DATUM 2026.06.10
dossier 25.008
plannr. 005

PLAN INHOUD Nieuwbouw woning met zorgwoning en B&B
schaal 1:50
Plan titel digitaal BA_WONING_I_N_04_Terreinprofiel

BOUWPLAATS
Armand Bourdonlaan 1
9051 Sint-Denijs-Westrem

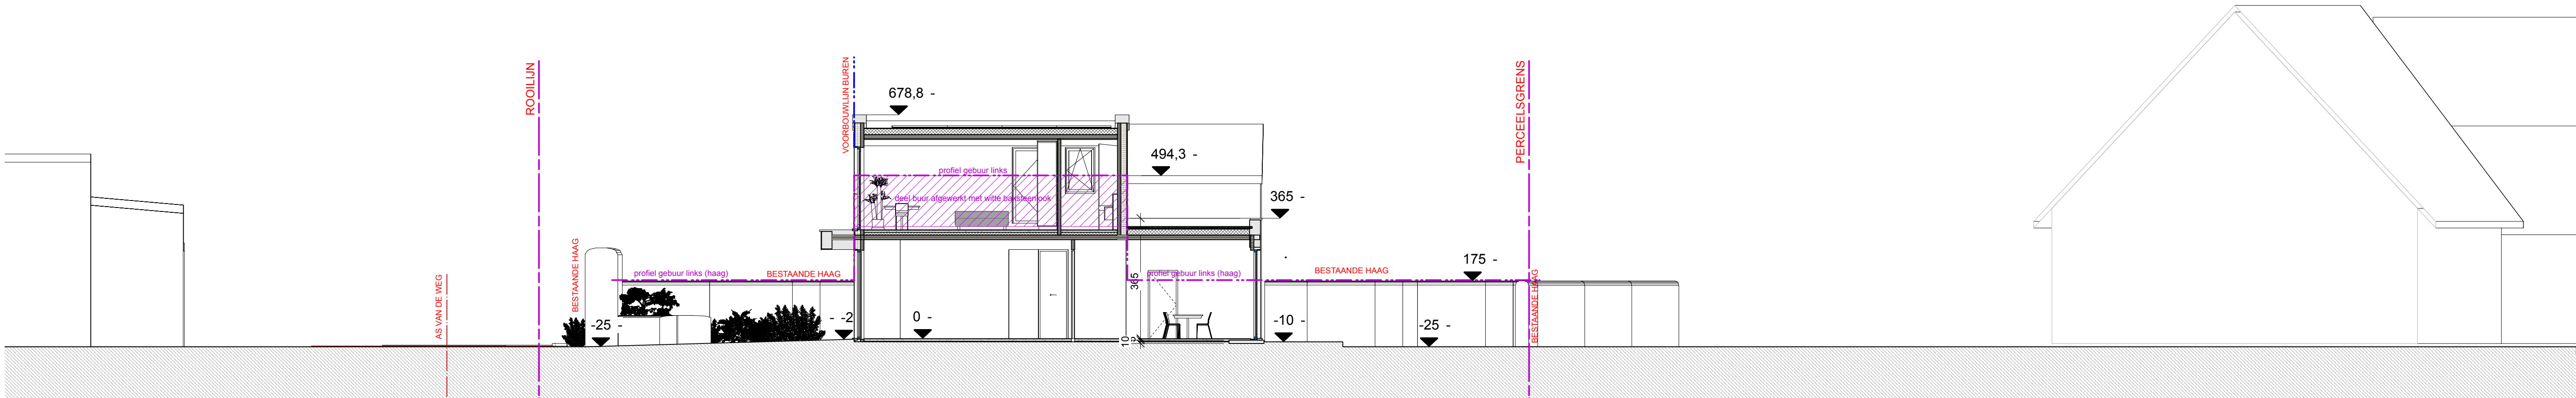
ZIE BIJZONDERE
VOORWAARDE(N)

Overstromingen

De tuin (met uitzondering van de oprit) mag niet worden opgehoogd. Verhardingen rond het huis (inclusief terras) dienen niet opgehoogd te worden. Indien een aangesloten terras/verharding gewenst is, kan met een vlonderconstructie gewerkt worden.
